L. Dz.: DZP- 402 /19

Poznań, 20.06.2019 r.

Dotyczy: PN-32/19 przetargu nieograniczonego pn. **Budowa budynku Wydziału Farmaceutycznego UMP pn. Collegium Pharmaceuticum w zakresie części: CP1 i CITF wraz zagospodarowaniem terenu oraz robotami towarzyszącymi.**

Budynek CP1 poziom 0 - na rzucie Architektury CPP_PW_B1_302 Rzut poziomu 0, pomieszczenie socjalne I.0.0.08 jak poniżej:

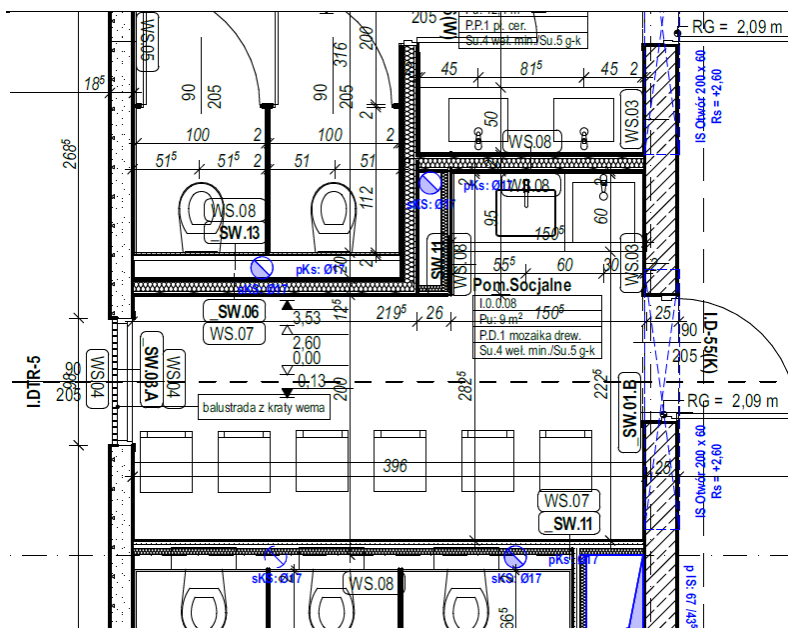
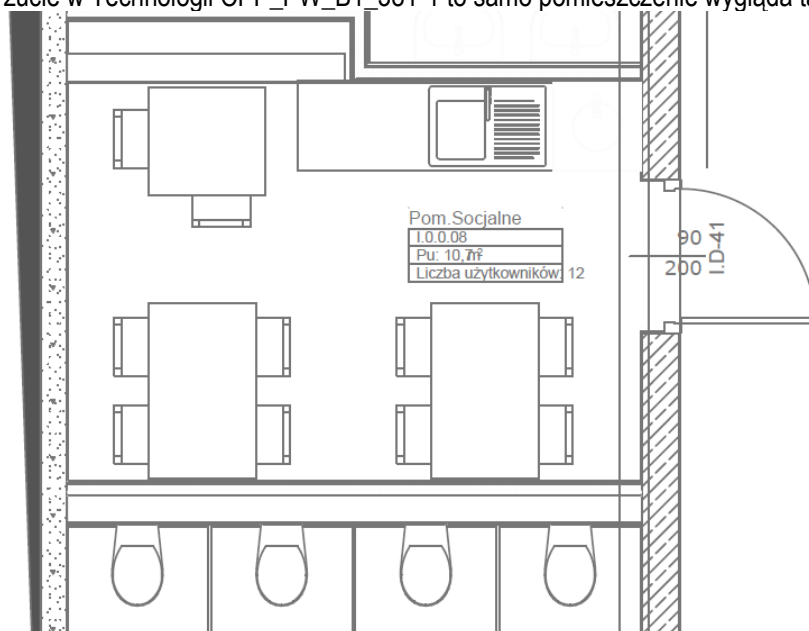
Na rzucie w Technologii CPP_PW_B1_381-1 to samo pomieszczenie wygląda tak:

Które rozwiązanie jest nadrzędne oraz jakie wyposażenie / meble wycenić? Proszę o podanie specyfikacji mebli – materiały, wymiary, opis.

Architektura jest nadrzędnym opracowaniem. Opracowanie technologii dotyczy pomieszczeń laboratoryjnych. W ramach zadania przewiduje się dostawy i montaż wyposażenia TYLKO w zakresie pkt. 2.6 Opisu Przedmiotu Zamówienia.

Budynek CP1 - Na rzucie Architektury CPP_PW_B1_303 Rzut poziomu 1, pomieszczenie socjalne I.1.0.08 jak poniżej:

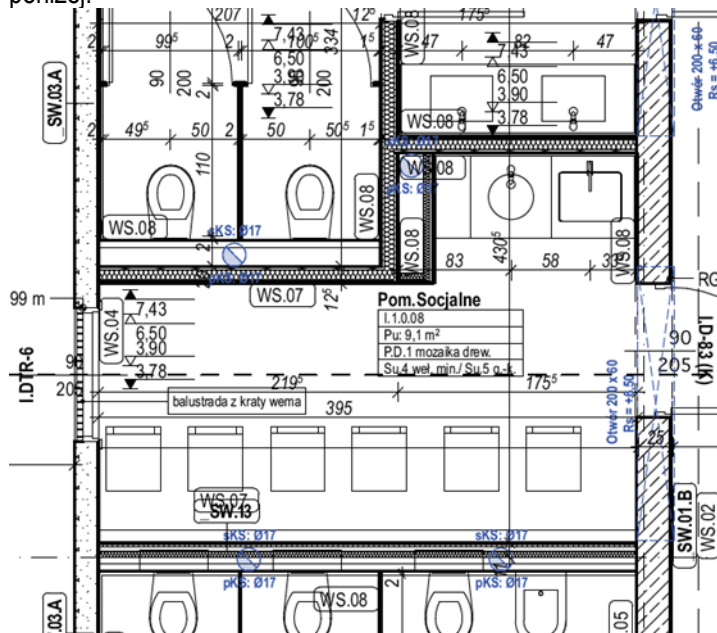
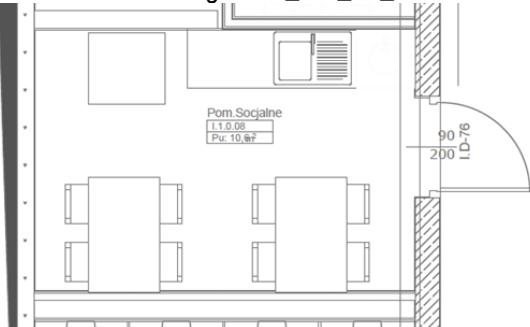
Na rzucie w Technologii CPP_PW_B1_382-1 to samo pomieszczenie wygląda tak: Rysunek

Które rozwiązanie jest nadrzędne oraz jakie wyposażenie / meble wycenić? Proszę o podanie specyfikacji mebli – materiały, wymiary, opis.

Architektura jest nadrzędnym opracowaniem. Opracowanie technologii dotyczy pomieszczeń laboratoryjnych. W ramach zadania przewiduje się dostawę i montaż wyposażenia TYLKO w zakresie pkt. 2.6 Opisu Przedmiotu Zamówienia.

Na rzucie Architektury CPP_PW_B1_304 Rzut poziomu 2, pomieszczenie socjalne I.2.0.09 jak poniżej:

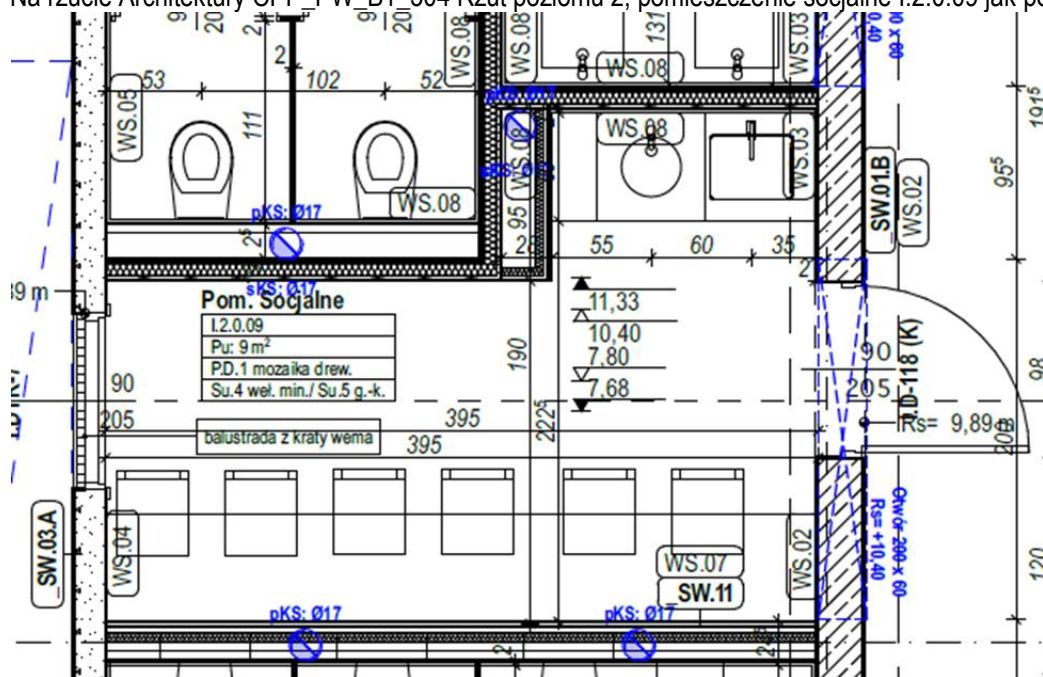
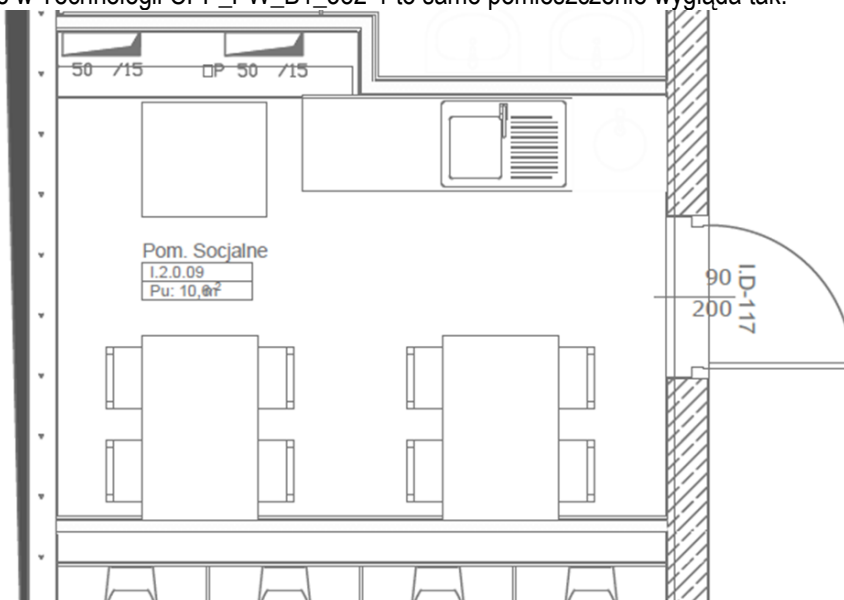
Na rzucie w Technologii CPP_PW_B1_382-1 to samo pomieszczenie wygląda tak:

Które rozwiązanie jest nadrzędne oraz jakie wyposażenie / meble wycenić? Proszę o podanie specyfikacji mebli – materiały, wymiary, opis.

Architektura jest nadrzędnym opracowaniem. Opracowanie technologii dotyczy pomieszczeń laboratoryjnych. W ramach zadania przewiduje się dostawę i montaż wyposażenia TYLKO w zakresie pkt. 2.6 Opisu Przedmiotu Zamówienia.

Budynek CITF - Pomieszczenie cateringowe N.22. W projekcie architektury jak poniżej:

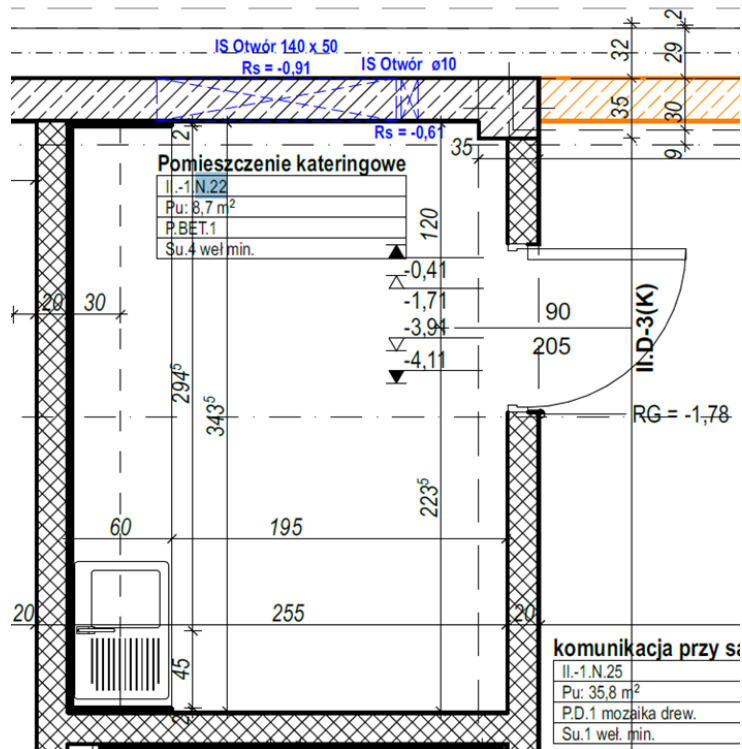
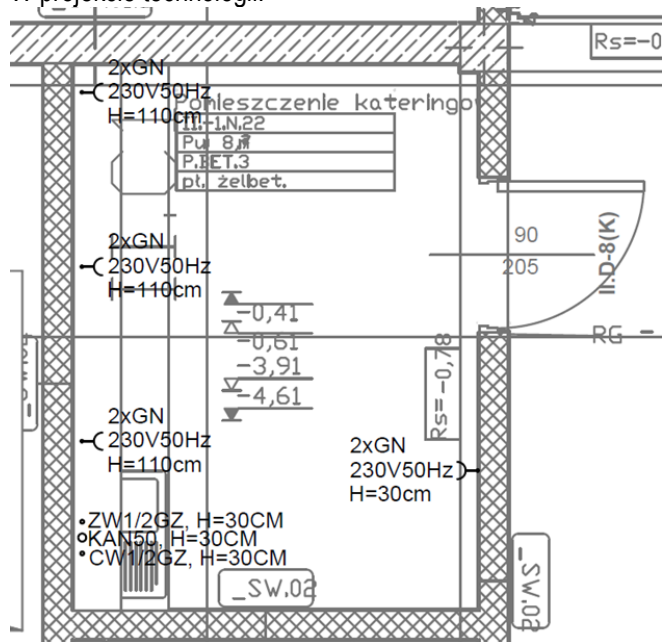
W projekcie technologii:

Które rozwiązanie jest nadrzędne oraz jakie wyposażenie / meble wycenić? Proszę o podanie specyfikacji mebli – materiały, wymiary, opis.

Architektura jest nadrzędnym opracowaniem. Opracowanie technologii dotyczy pomieszczeń laboratoryjnych. W ramach zadania przewiduje się dostawę i montaż wyposażenia TYLKO w zakresie pkt. 2.6 Opisu Przedmiotu Zamówienia.

Budynek CITF Pomieszczenie II.0.0.06 SZATNIA na rysunku Architektury CPP_PW_B2_302 Poziom 0 jak poniżej:

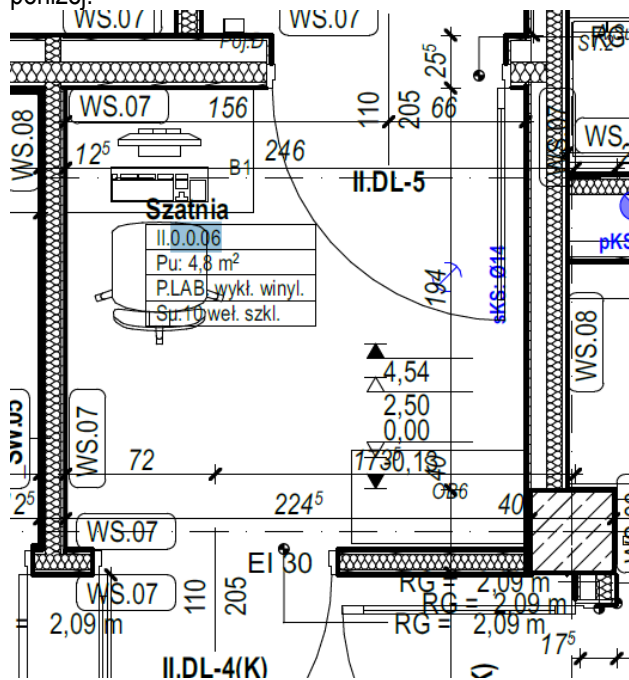
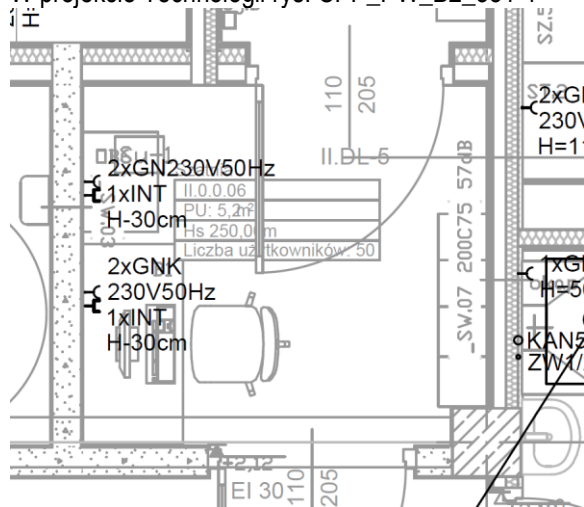
W projekcie Technologii rys. CPP_PW_B2_381-1

Które rozwiązanie jest nadrzędne oraz jakie wyposażenie / meble wycenić? Proszę o podanie specyfikacji mebli – materiały, wymiary, opis.

Architektura jest nadrzędnym opracowaniem. Opracowanie technologii dotyczy pomieszczeń laboratoryjnych. W ramach zadania przewiduje się dostawy i montaż wyposażenia TYLKO w zakresie pkt. 2.6 Opisu Przedmiotu Zamówienia.

Budynek CITF Pomieszczenie II.0.0.11 Aneks kuchenny – w projekcie Architektury jak poniżej:

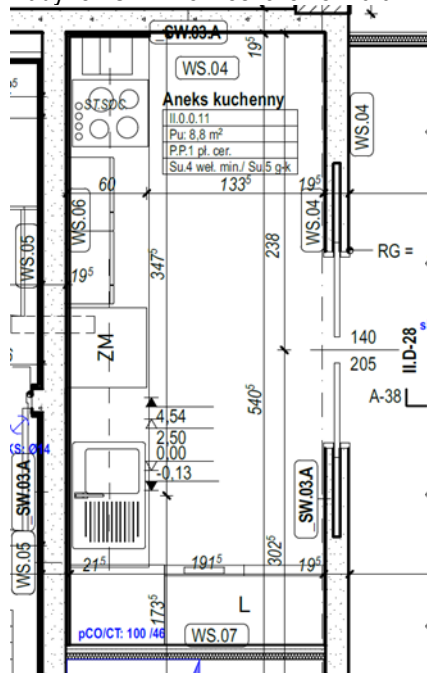
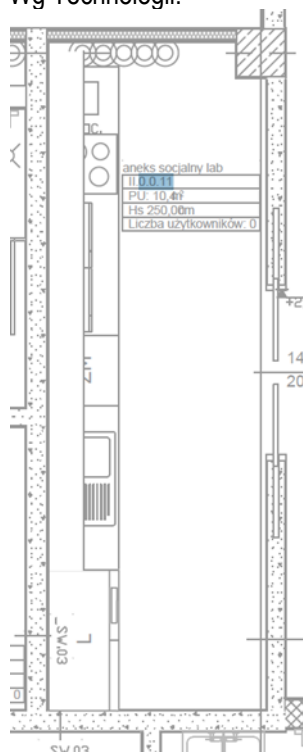
Wg Technologii:

Które rozwiązanie jest nadrzędne oraz jakie wyposażenie / meble wycenić? Proszę o podanie specyfikacji mebli – materiały, wymiary, opis.

Architektura jest nadrzędnym opracowaniem. Opracowanie technologii dotyczy pomieszczeń laboratoryjnych. W ramach zadania przewiduje się dostawę i montaż wyposażenia TYLKO w zakresie pkt. 2.6 Opisu Przedmiotu Zamówienia.

Budynek CITF -Pomieszczenie nr II.0.0.12 Pokój socjalny lab. W Architekturze jak poniżej:

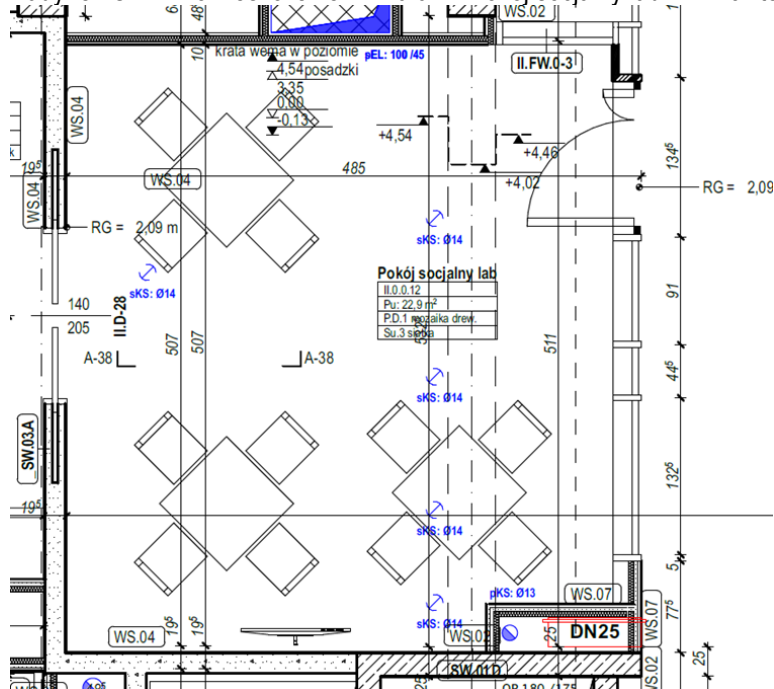
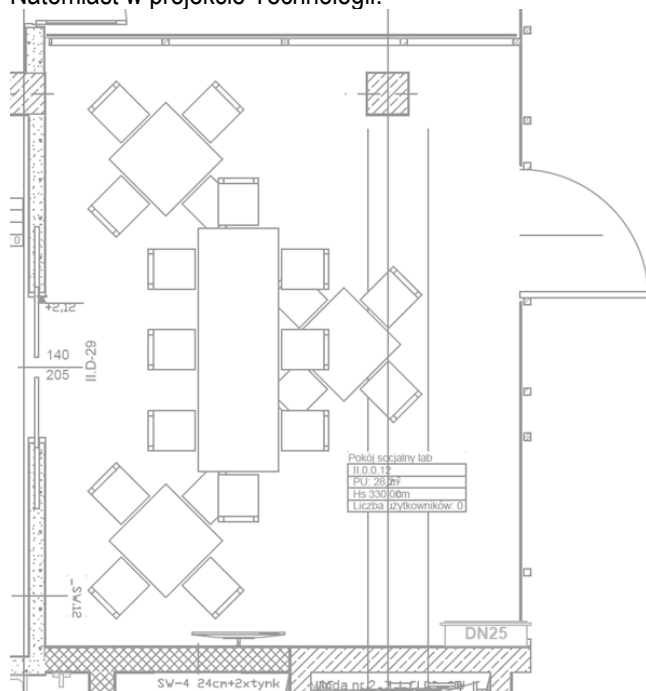
Natomiast w projekcie Technologii:

Które rozwiązanie jest nadrzędne oraz jakie wyposażenie / meble wycenić? Proszę o podanie specyfikacji mebli – materiały, wymiary, opis.

Architektura jest nadrzędnym opracowaniem. Opracowanie technologii dotyczy pomieszczeń laboratoryjnych. W ramach zadania przewiduje się dostawę i montaż wyposażenia TYLKO w zakresie pkt. 2.6 Opisu Przedmiotu Zamówienia.

Budynek CITF -Pomieszczenie II.0.0.28 Pom. Socjalne:

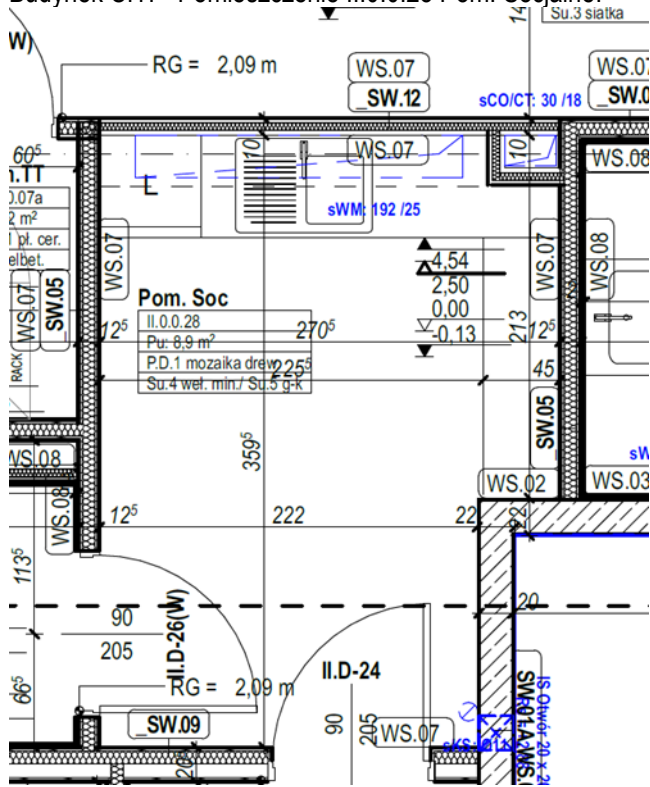
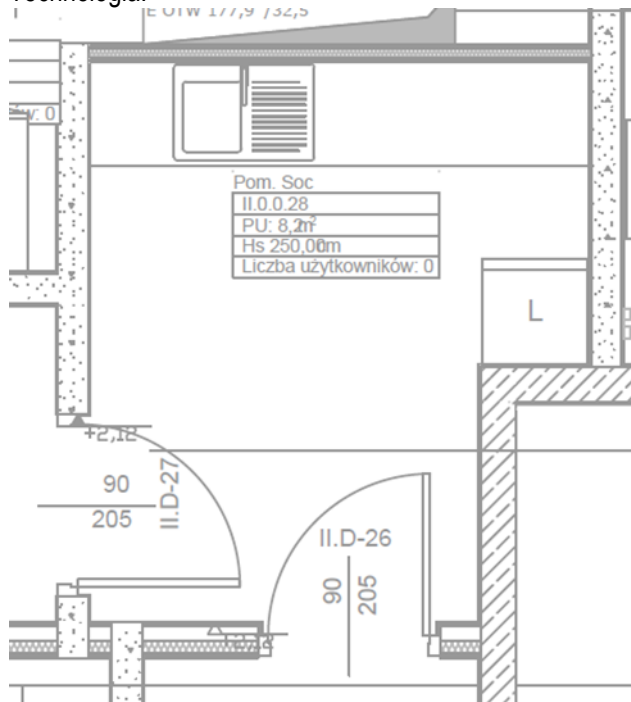
Technologia:

Które rozwiązanie jest nadrzędne oraz jakie wyposażenie / meble wycenić? Proszę o podanie specyfikacji mebli – materiały, wymiary, opis.

Architektura jest nadrzędnym opracowaniem. Opracowanie technologii dotyczy pomieszczeń laboratoryjnych. W ramach zadania przewiduje się dostawy i montaż wyposażenia TYLKO w zakresie pkt. 2.6 Opisu Przedmiotu Zamówienia.

Budynek CITF - Pomieszczenie II.1.5.02 Szatnia oraz II.1.5.02 Magazyn podręczny:

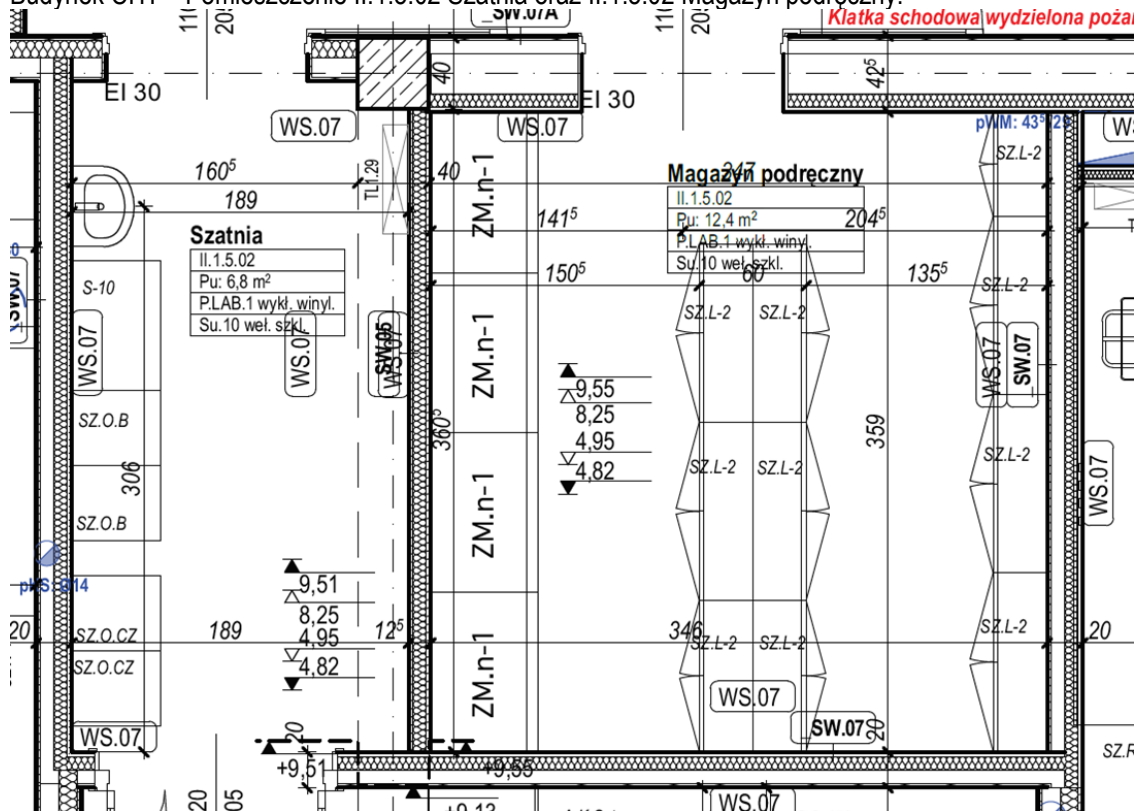
W zestawieniu tabelarycznym Technologii jest tylko:
